**AVIS RELATIF À LA PROTECTION
CONTRE LES EVENTUELS EFFETS NOCIFS ET NUISANCES
PROVOQUÉS PAR LES RAYONNEMENTS NON IONISANTS
GÉNÉRÉS PAR DES ANTENNES ÉMETTRICES STATIONNAIRES**

Commune : ROCHEFORT - Exploitant : ORANGE

Rapport n° 4248 / 2024

Figure 1 : Vue en plan des lieux de séjour et des points de contrôle

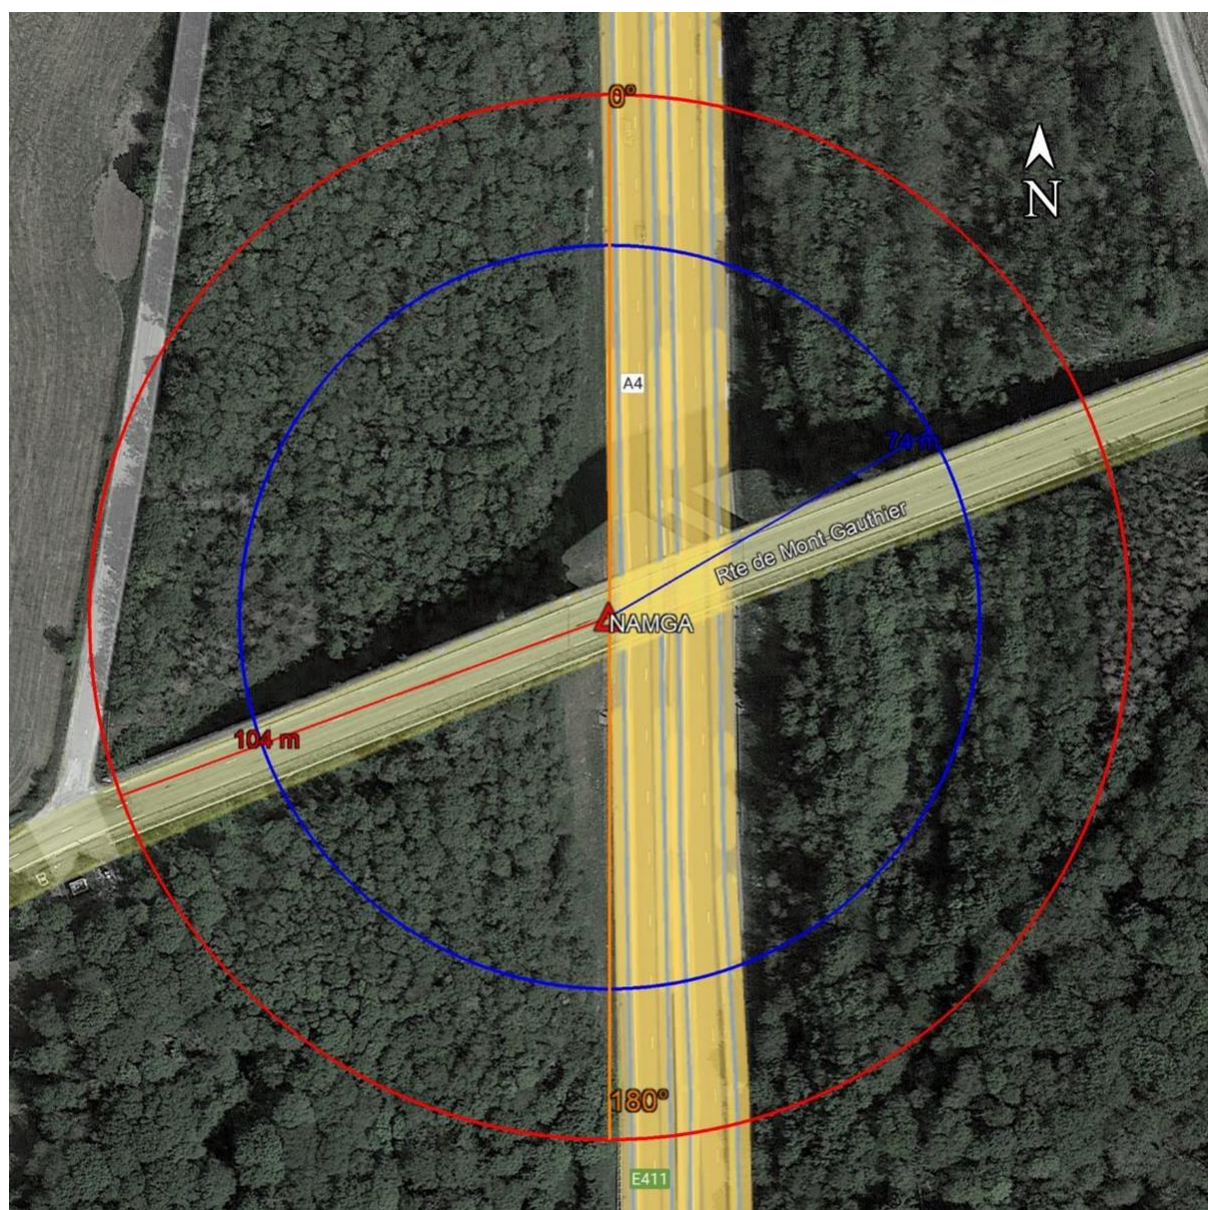
N° point de contrôle	LS	Atténuation (dB)	Indice d'exposition relatif à la limite par installation IE_i
Aucun lieu de séjour ne se trouve dans la zone où la limite d'immission pourrait être atteinte

En ce qui concerne les antennes de l'installation mentionnées dans le tableau 1, la distance maximale à laquelle la limite pourrait être atteinte, à l'extérieur, est égale à 89,5 m. S'il n'y a pas de LS à une distance inférieure, les antennes respectent forcément la limite d'immission.

Dans le cas des LS situés à l'intérieur des bâtiments, une atténuation d'obstacle est prise en compte et il en résulte que la distance maximale à laquelle la limite pourrait être atteinte se réduit à 63,4 m.
